Produkt information

Til Cricket

En produktionsteknisk ændring på Cricketrammen har resulteret i ændring af to typer tilbehør til klapvognen.

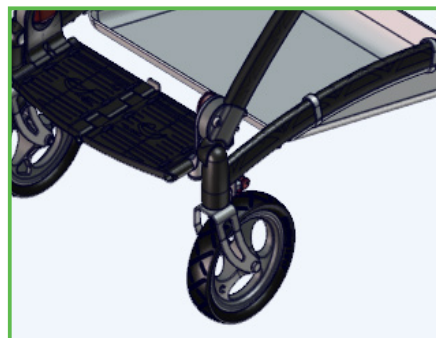
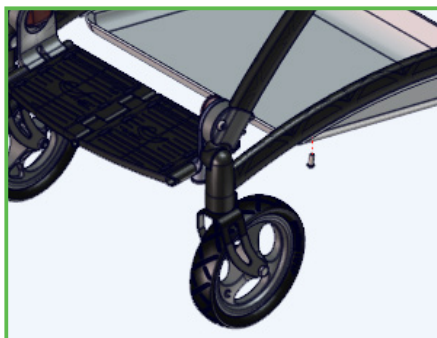
Indtil nu er indkøbskurven blevet fastgjort på siderammen nedefra. De fire monteringshuller er blevet fjernet, og kurven fastgøres nu med velcro på siderammen.

Aluminiumsstangen i indkøbskurven forhindrer at den glider og de fire velcrostropper holder den på plads.

De nye versioner af indkøbskurven (se varenumre nedenfor) kan benyttes på alle Cricket klapvogne uanset alder. De gamle versioner af indkøbskurven derimod (se varenumre nedenfor) kan kun monteres på Cricketrammer med de fire huller specielt for montering af disse (findes på alle Cricket klapvogne produceret før 16. januar 2020).

Ligeledes er monteringshullerne til lægbånd ikke længere at finde Cricketrammen, hvorfor disse også har fået nye varenumre (se nedenfor).
